规划设计方案调整公示

项目名称:新兴产业片区 X8 路（Y8路-规划路）道路新建工程
项目建设单位:上海临港新片区建设发展有限公司

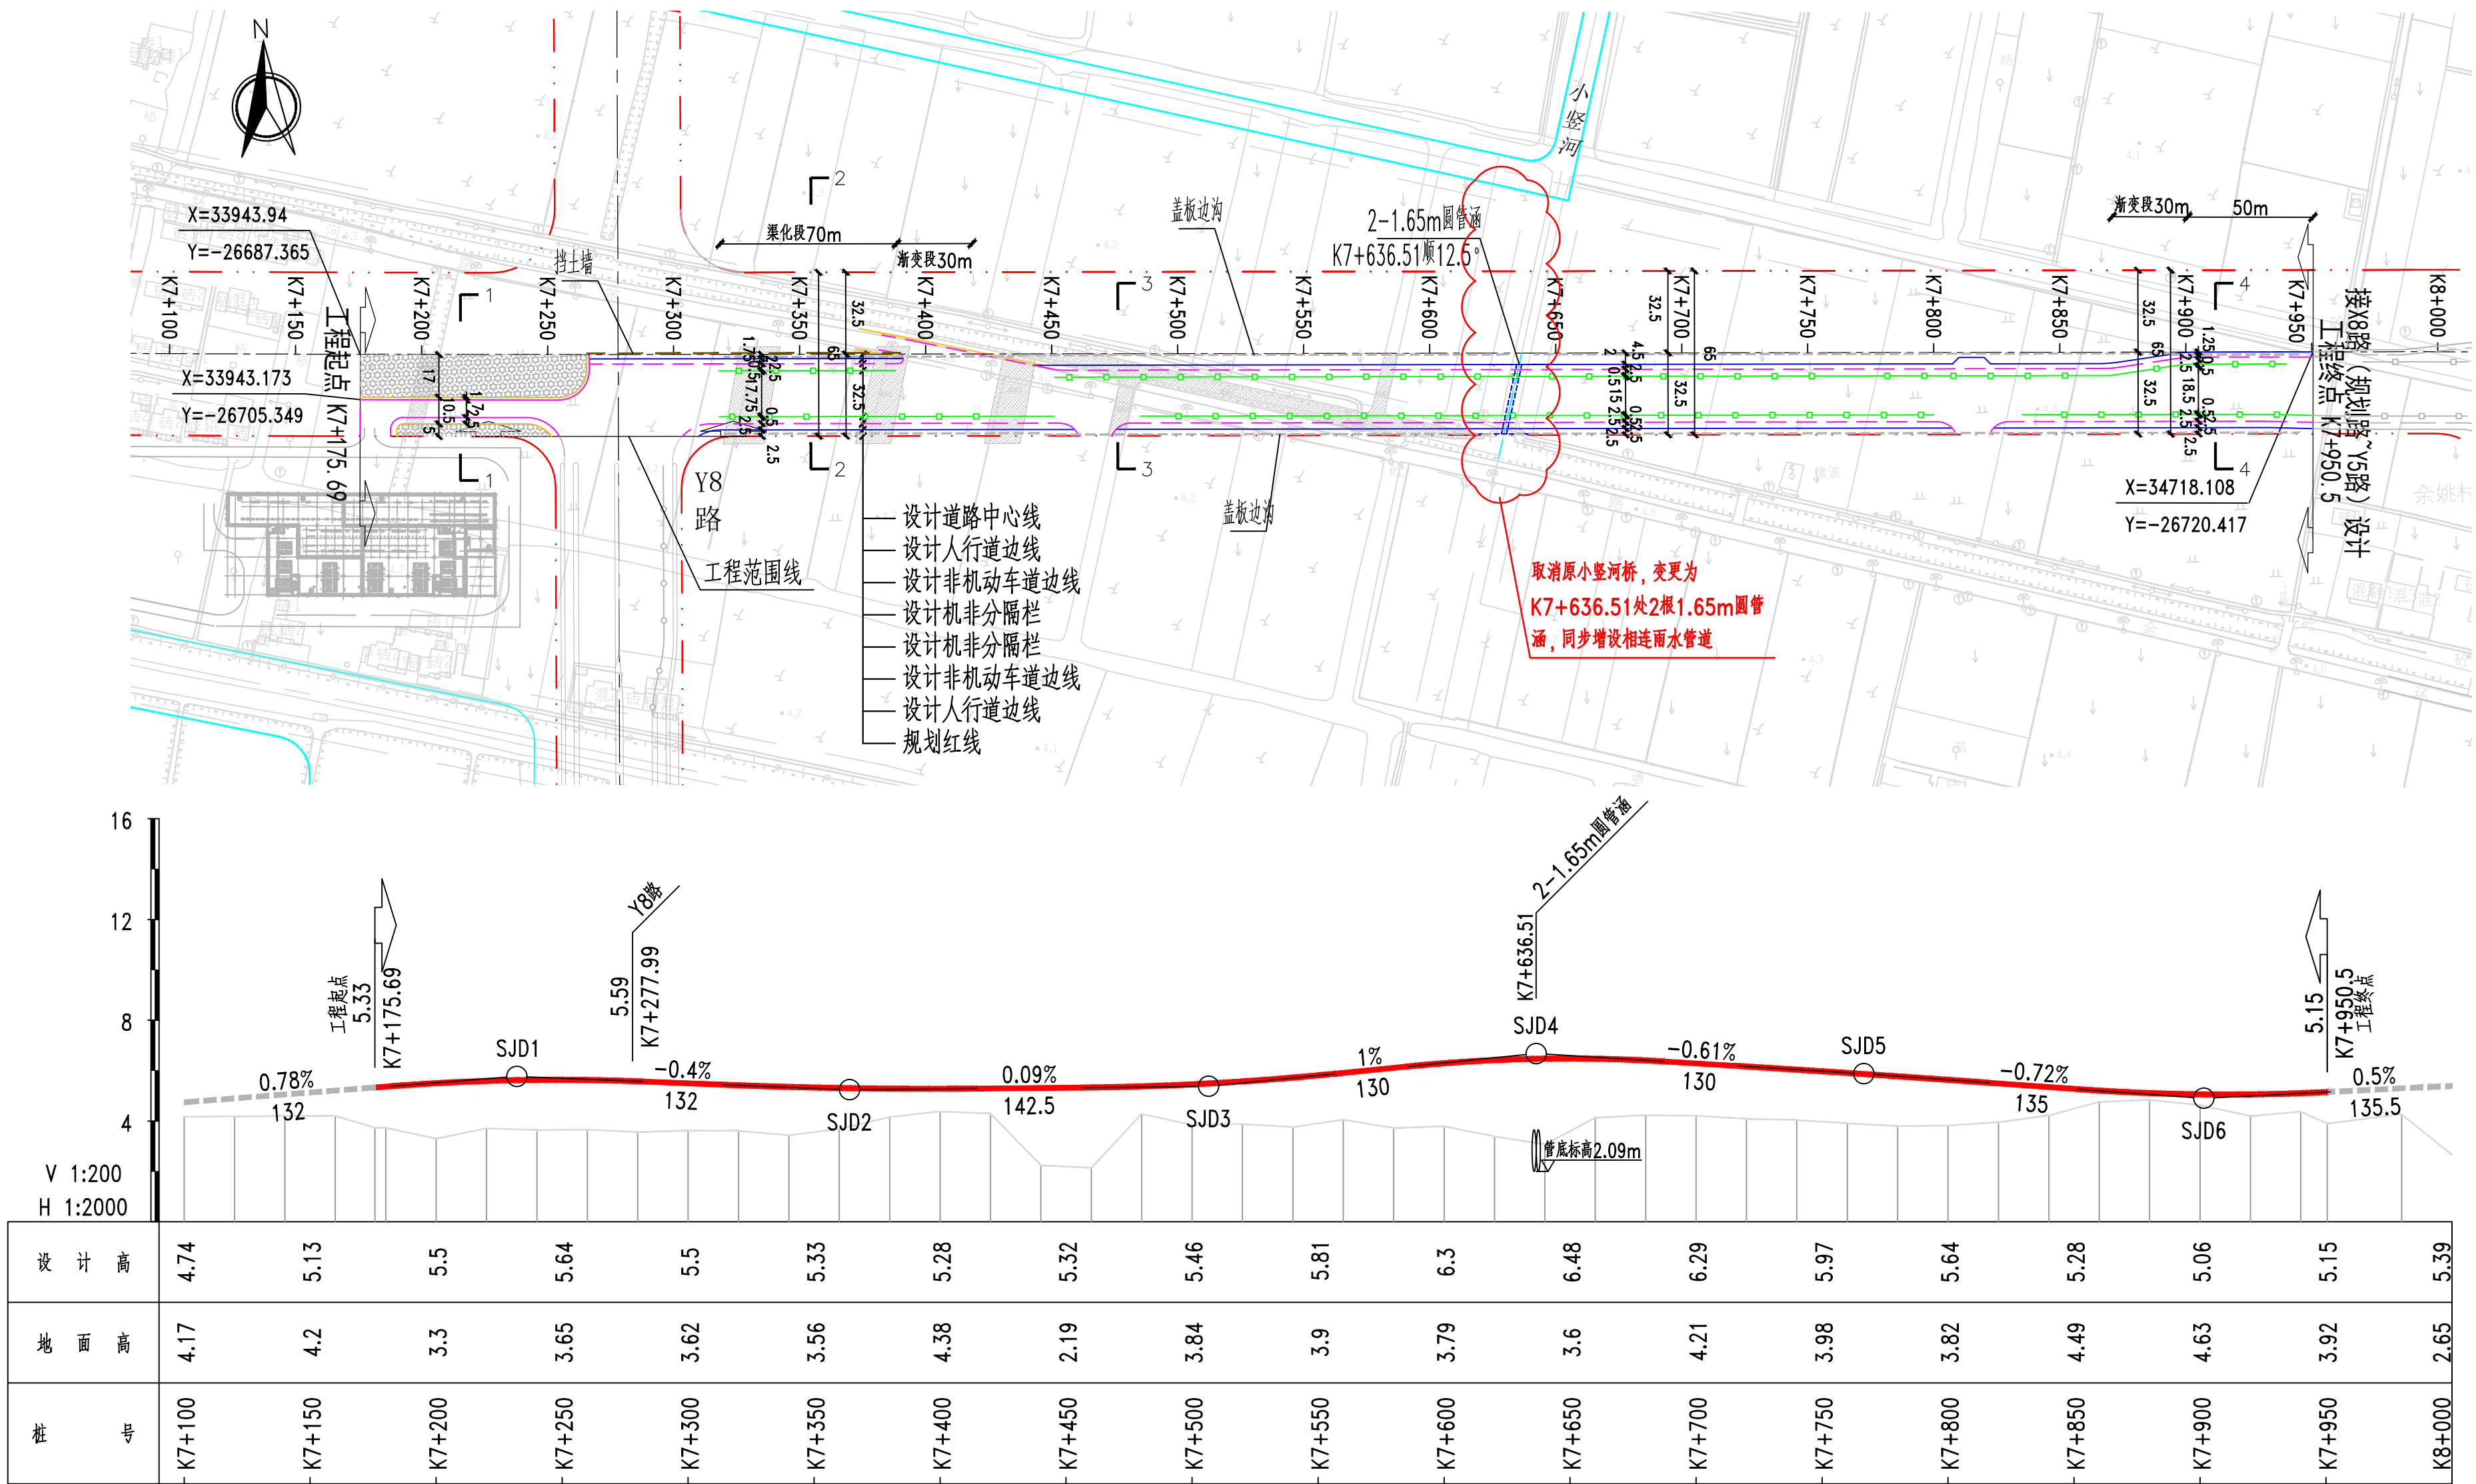
调整内容：
取消原小竖河桥，变更为K7+636.51处2根1.65m圆管涵，同步增设相连雨水管道。
